横堀小学校点検箇所

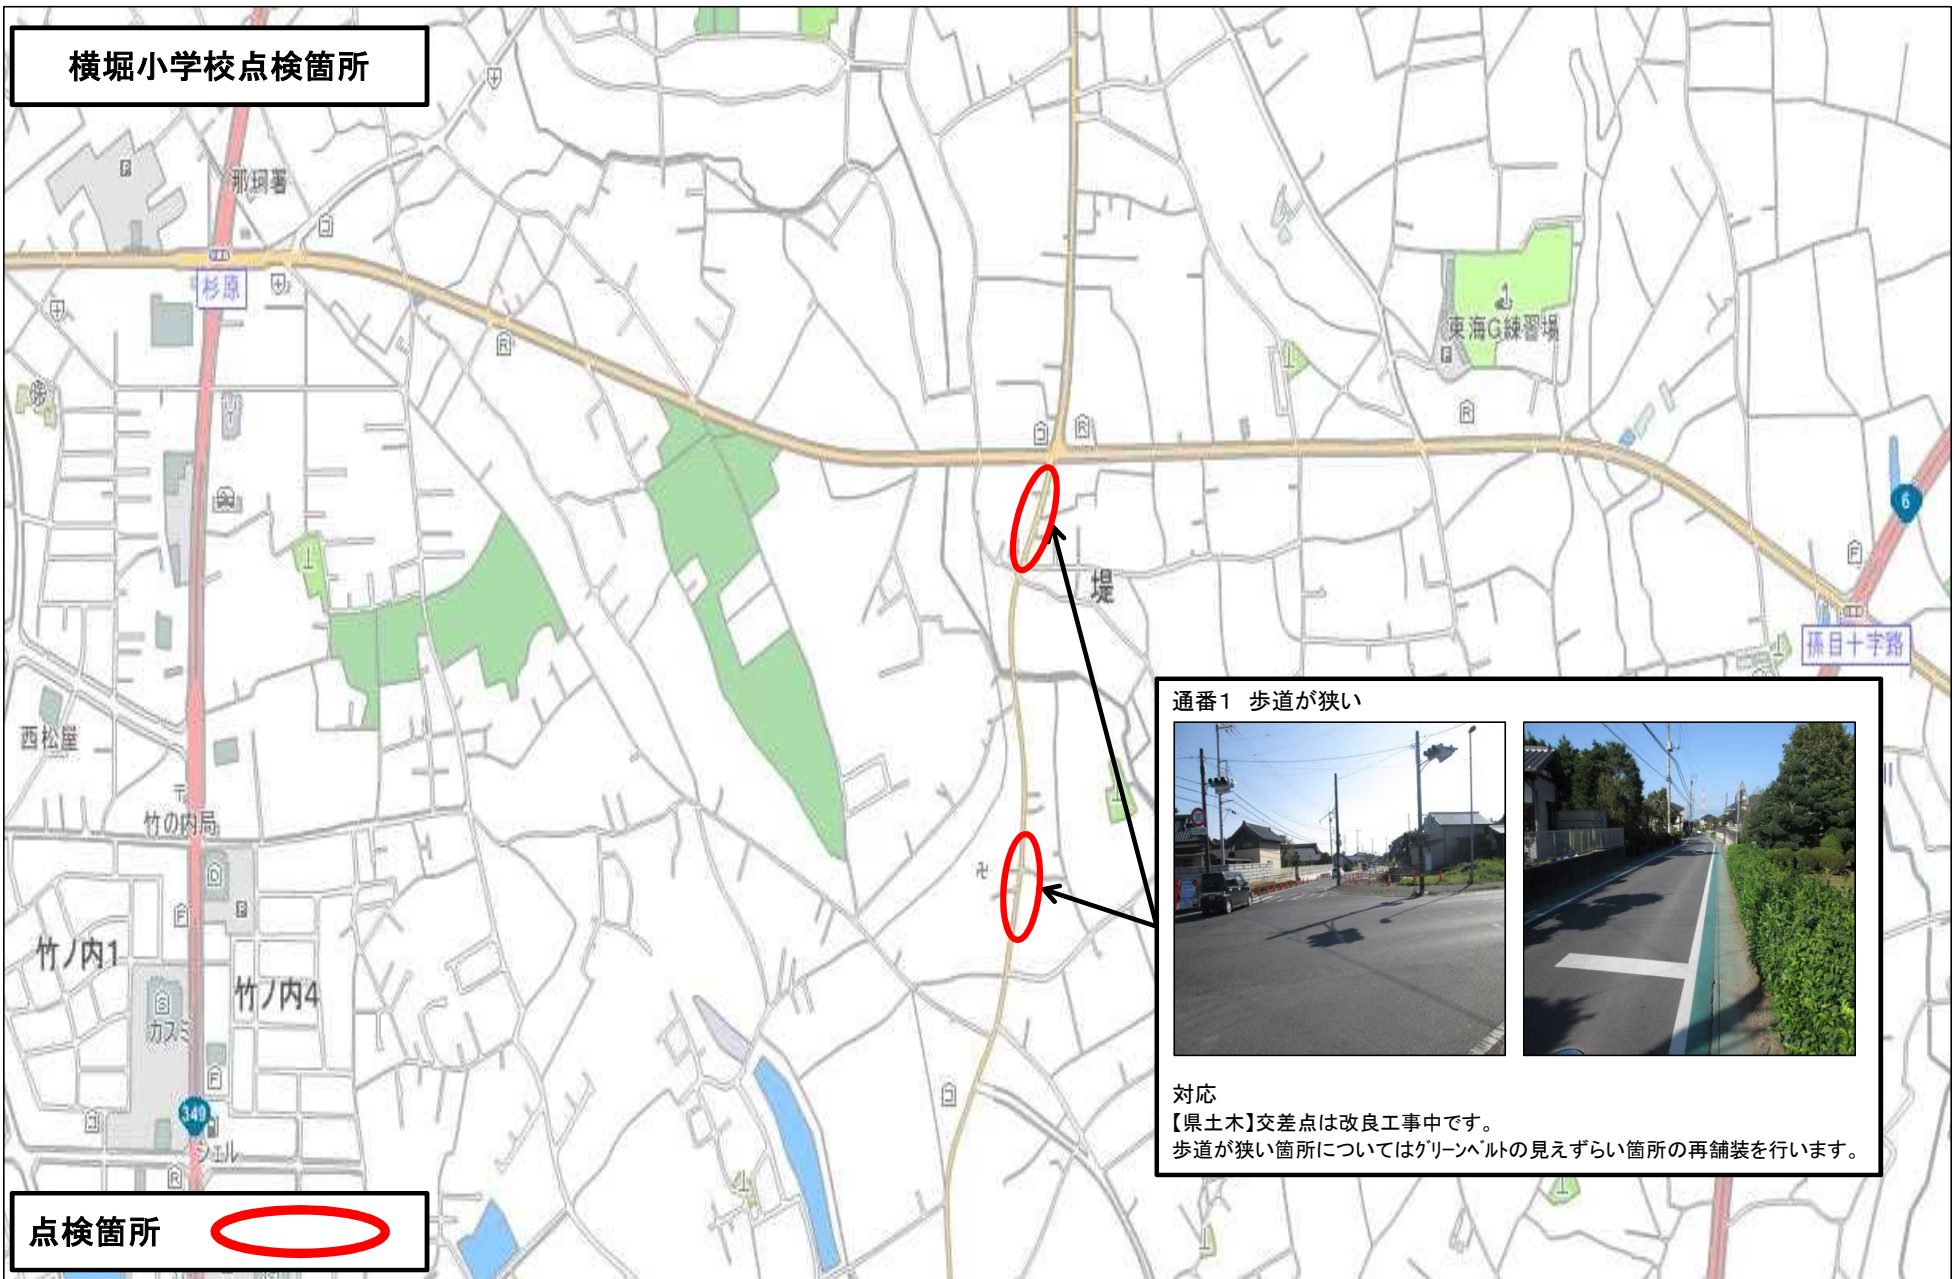
通番1 歩道が狭い

通番2 横断歩道の整備

対応
【県土木】交差点は改良工事中です。
歩道が狭い箇所についてはグリーンベルトの見えづらい箇所の再舗装を行います。

対応
【警察】横断歩道の再舗装を上申します。

菅谷東小学校点検箇所

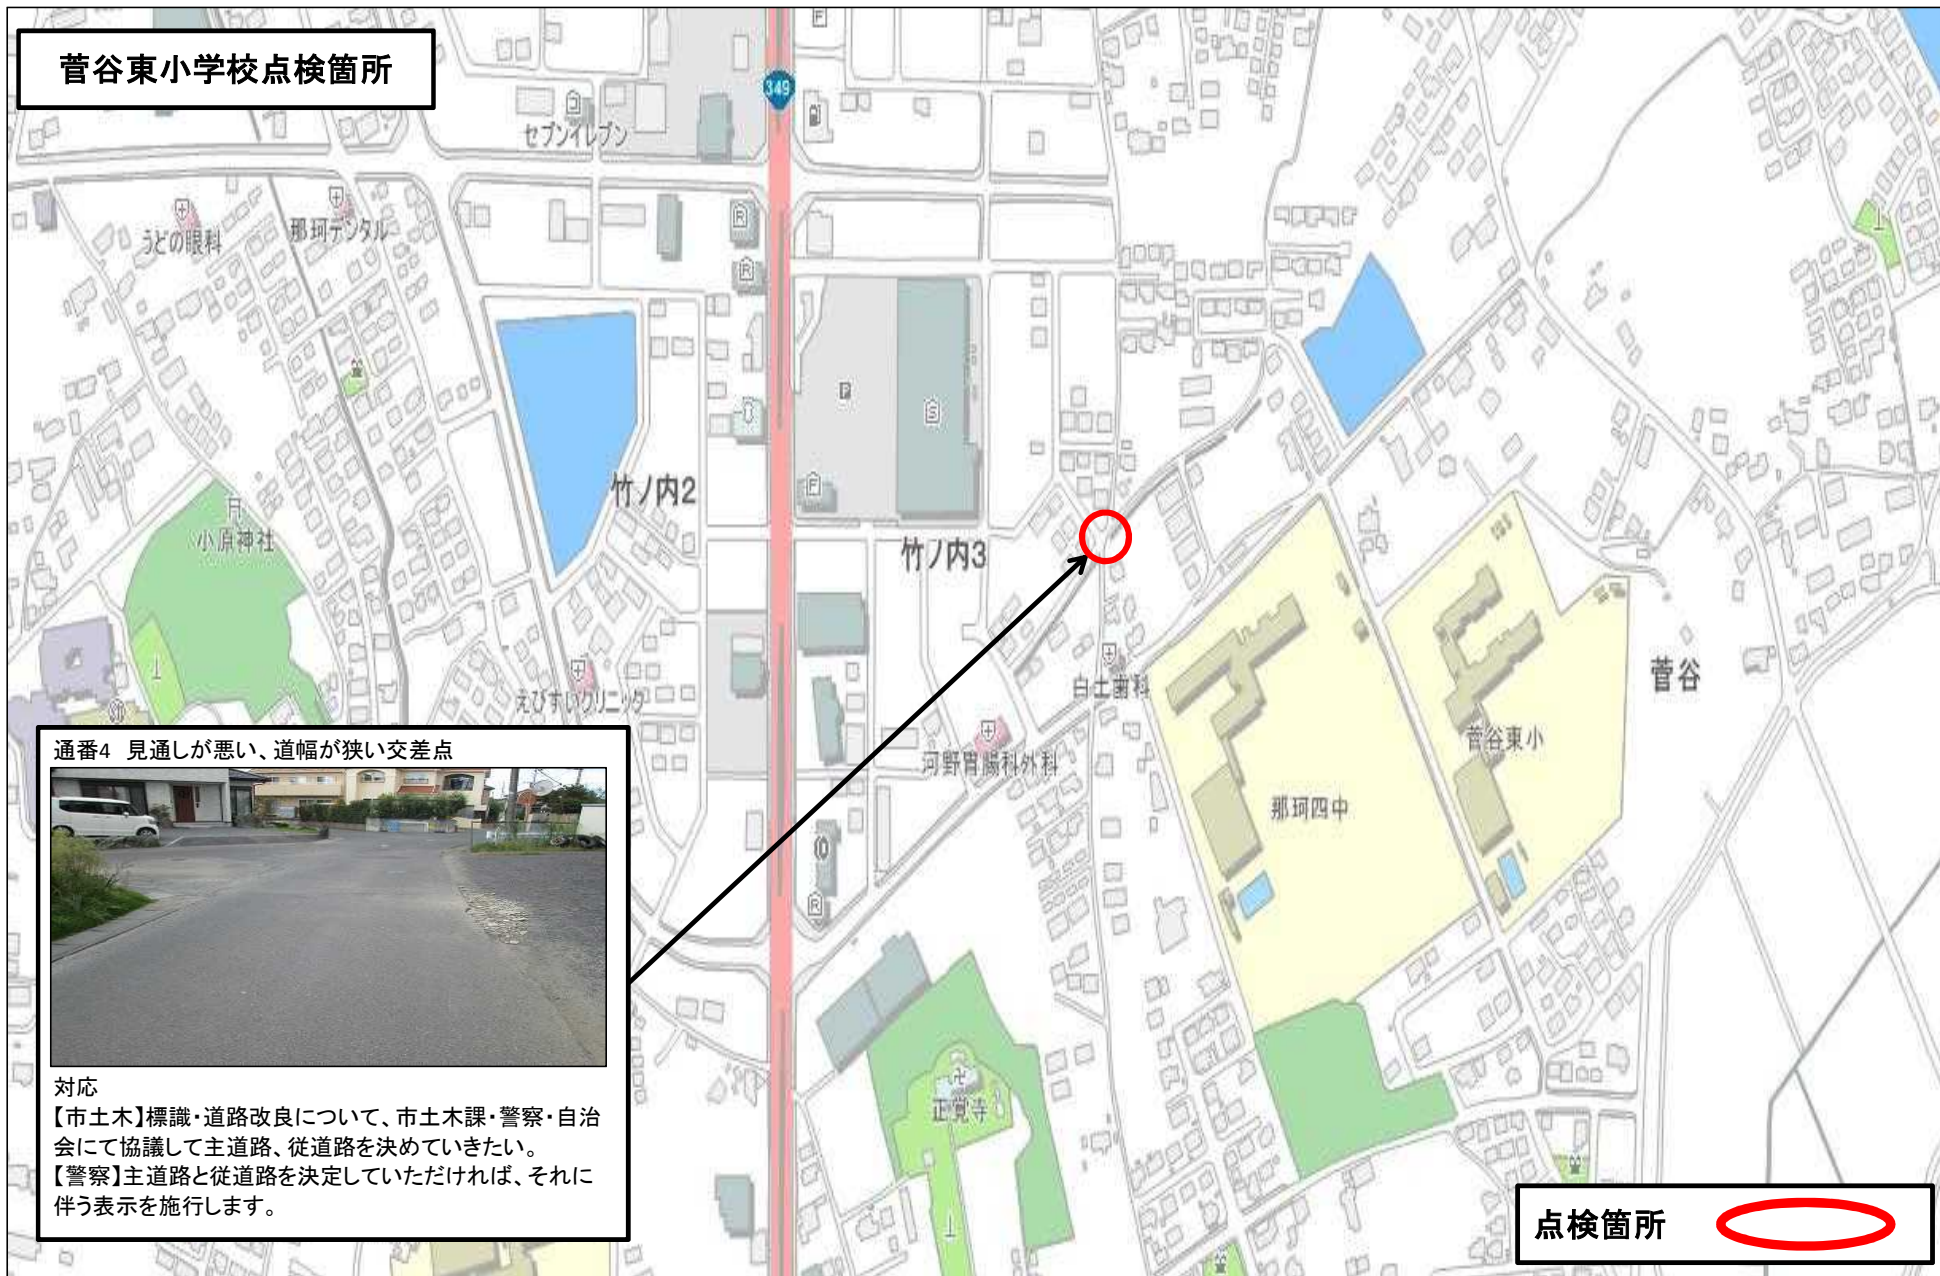
通番3 横断歩道の整備

通番4 見通しが悪い、道幅が狭い交差点

通番5 交通量の多い道路

対応
【警察】横断歩道の再舗装を上申済み。
工事は今年度中に行う予定です。

【市土木】標識・道路改良について、市土木課・警察・自治会にて協議して主道路、従道路を決めていきたい。

【警察】主道路と従道路を決定していただければ、それに伴う表示を施行します。

【市土木】郵便局側の歩道が無くなる場所から交差点にかけて、グリーンベルトを設置します。

【県土木】交差点より70mの路側帯にグリーンベルトを設置します。

第二中学校点検箇所

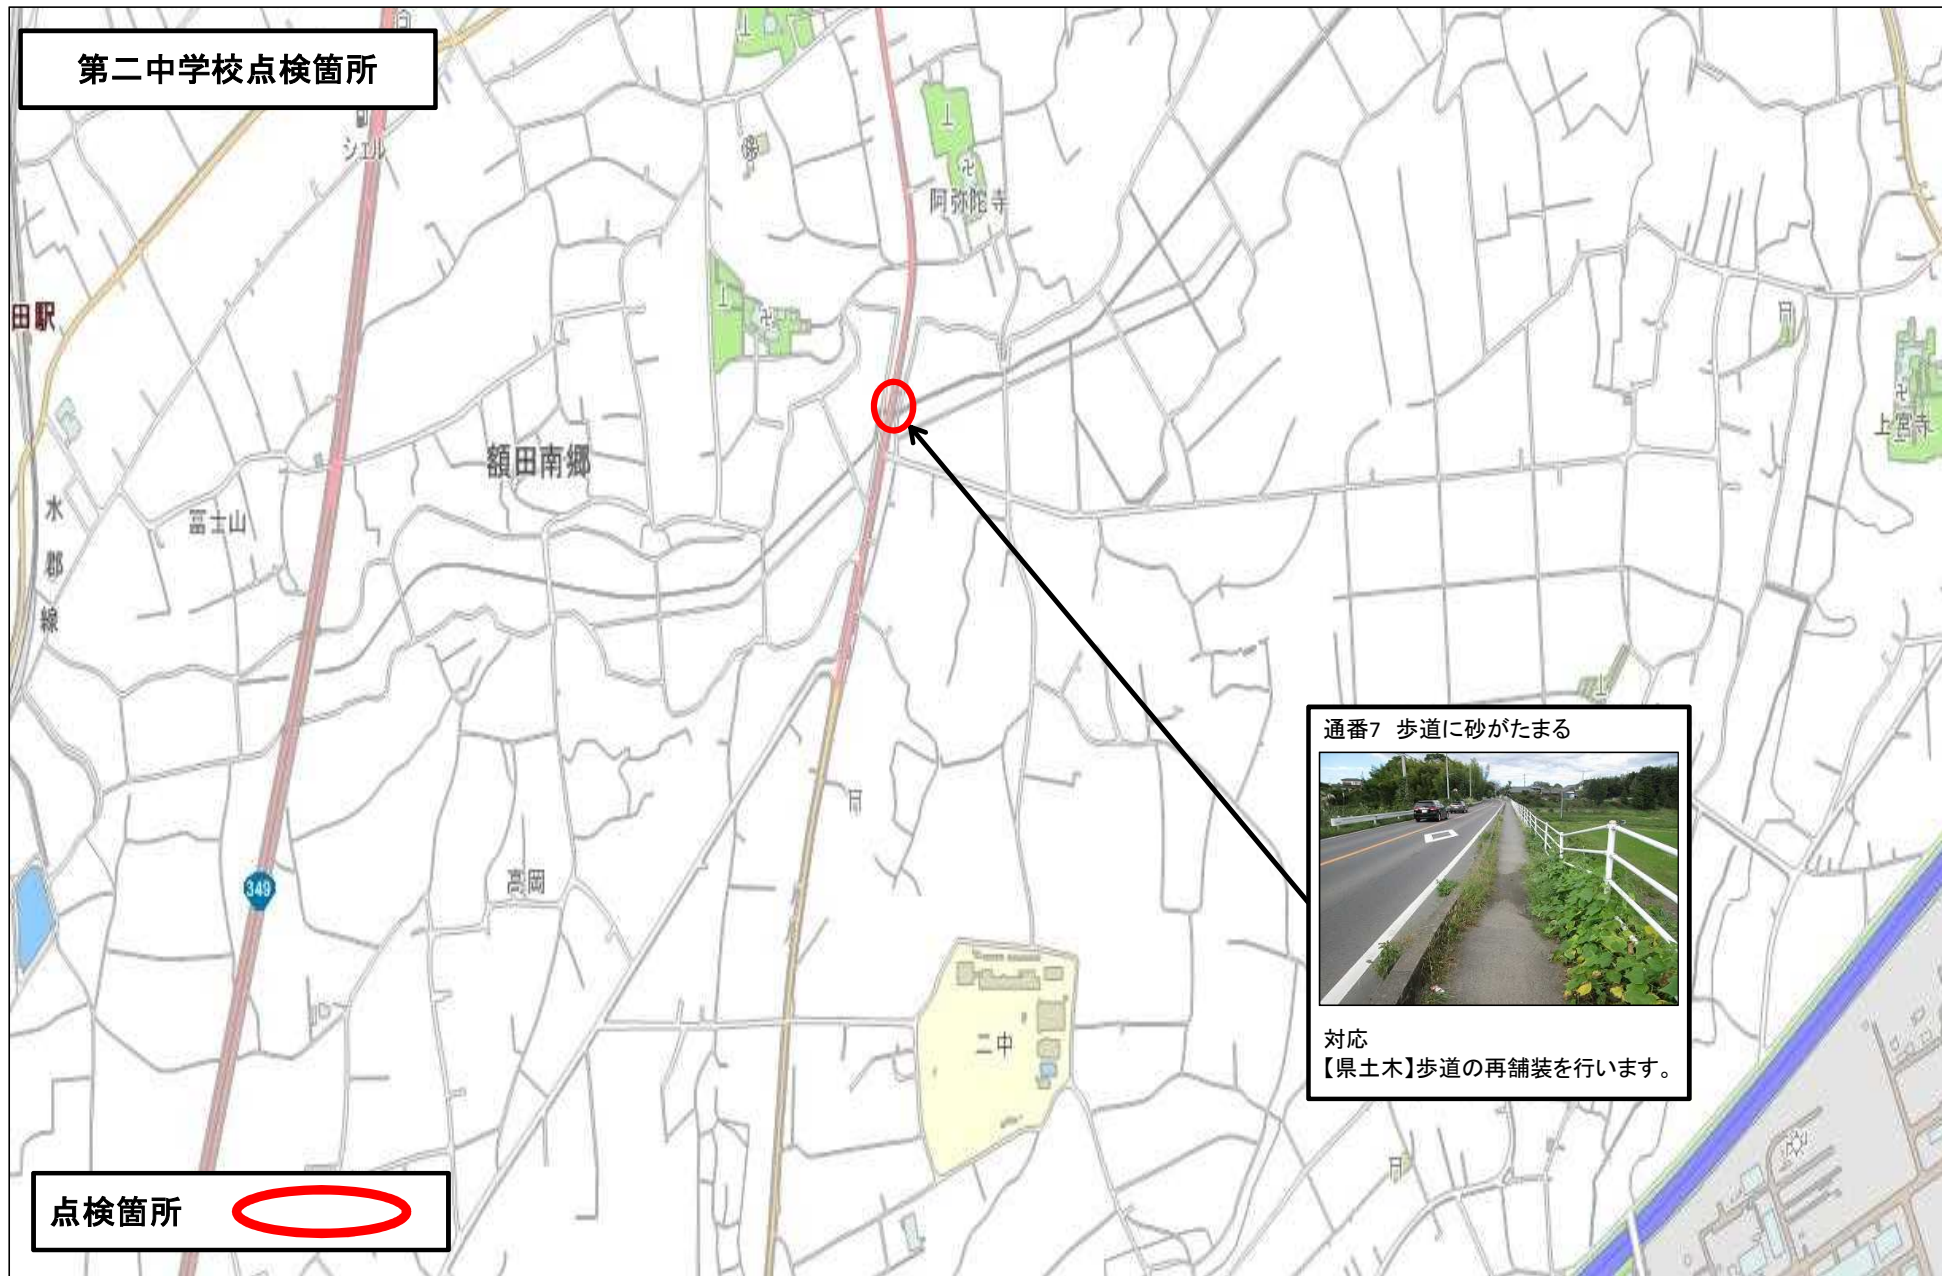
通番6 大型車両の通過

通番7 歩道に砂がたまる

通番8 線路を渡る道路が凸凹

【県土木】路側帯の拡幅して通行の安全を図ります。

【学校教育課】合流箇所の横断は、該当する生徒に指導による注意喚起を行います。

対応
【県土木】歩道の再舗装を行います。

対応
【市土木】踏切から5m以内の工事はJRとの協議が必要となりますが、既に協議を進めています。

瓜連中学校点検箇所

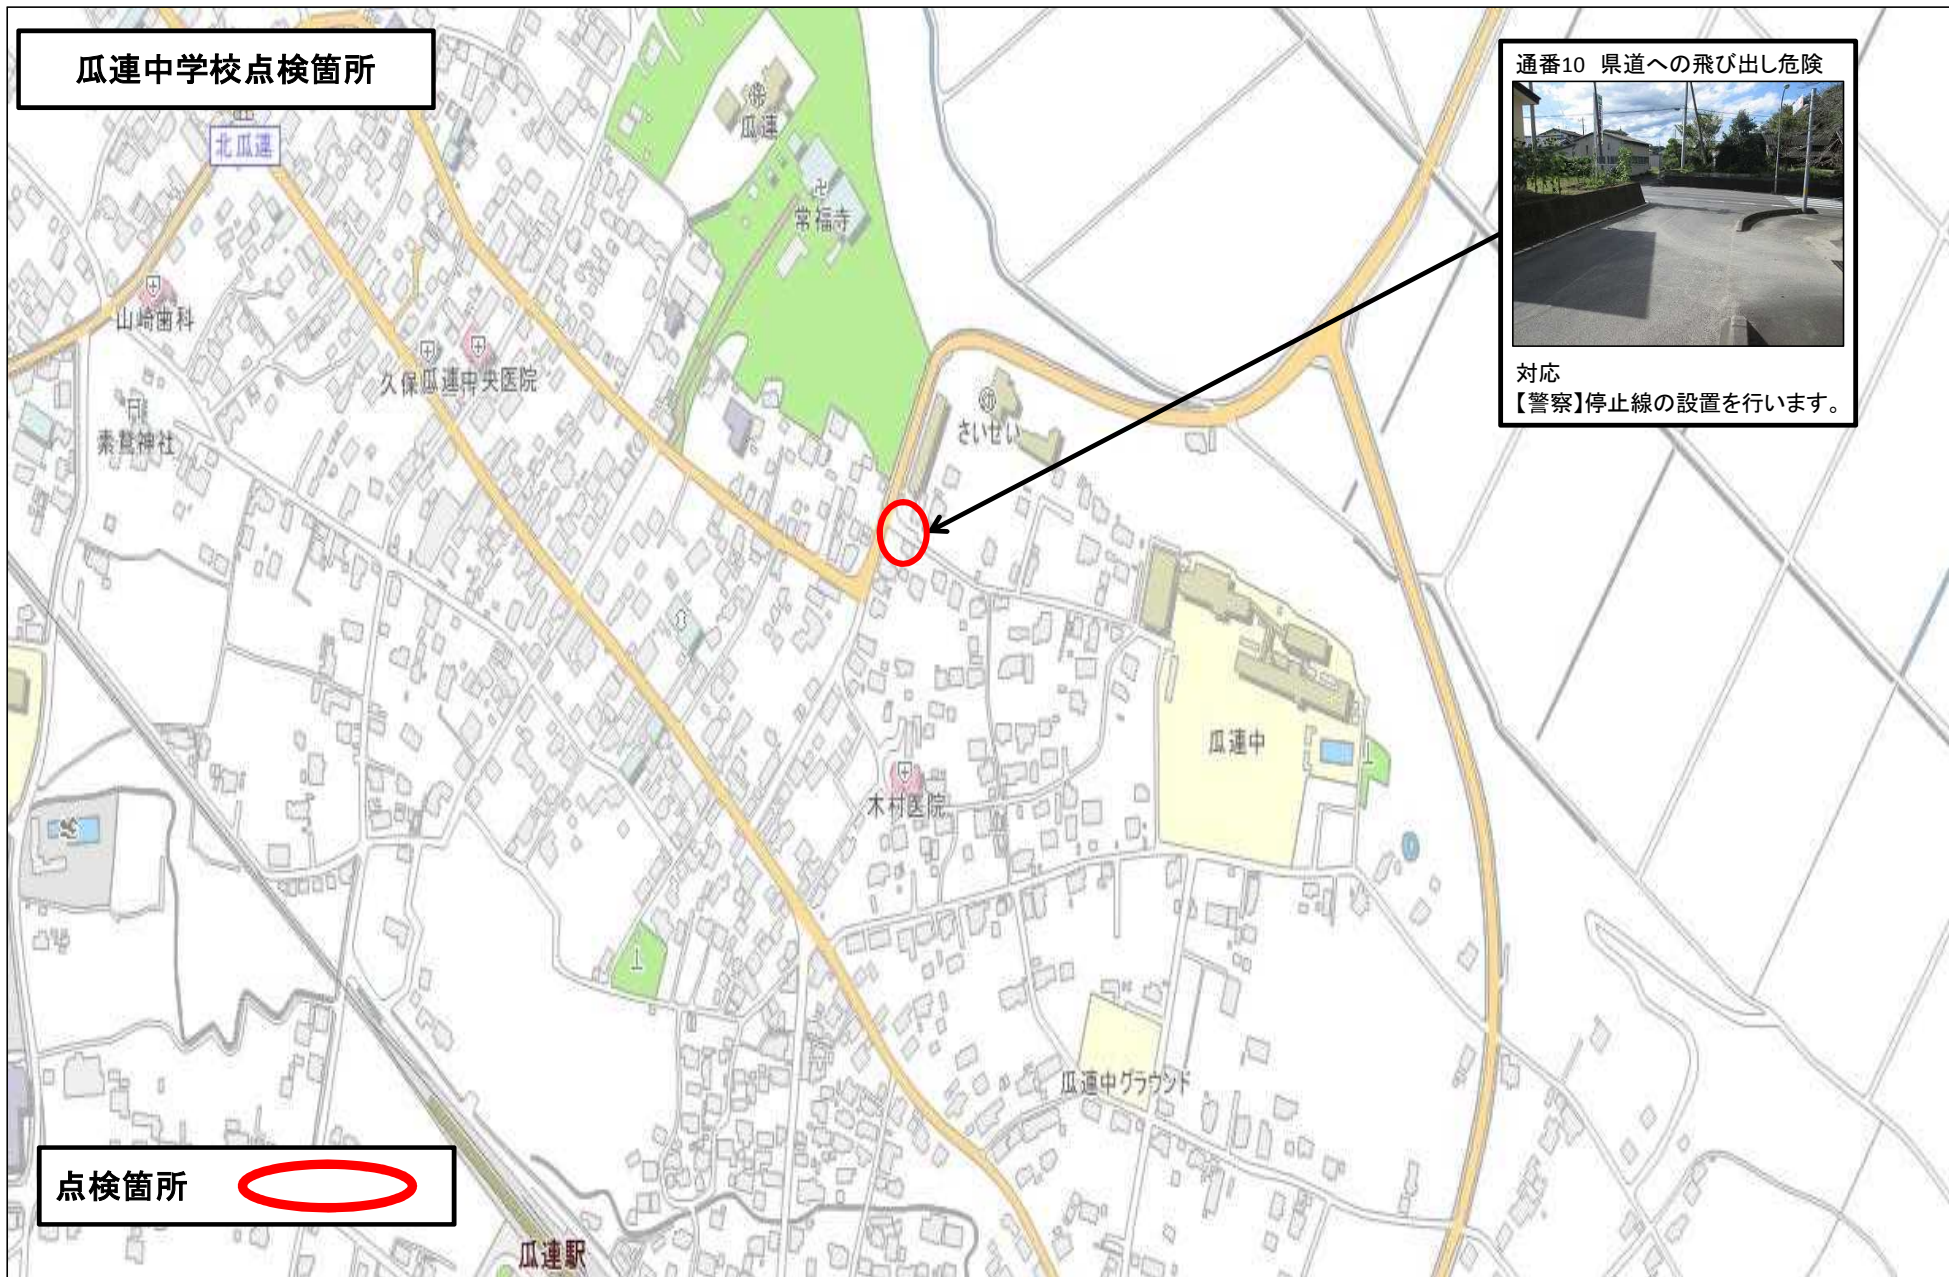
通番9 交差点の整備

通番10 県道への飛び出し危険

対応
【警察】停止線・強調線の再塗装を行います。

対応
【警察】停止線の設置を行います。
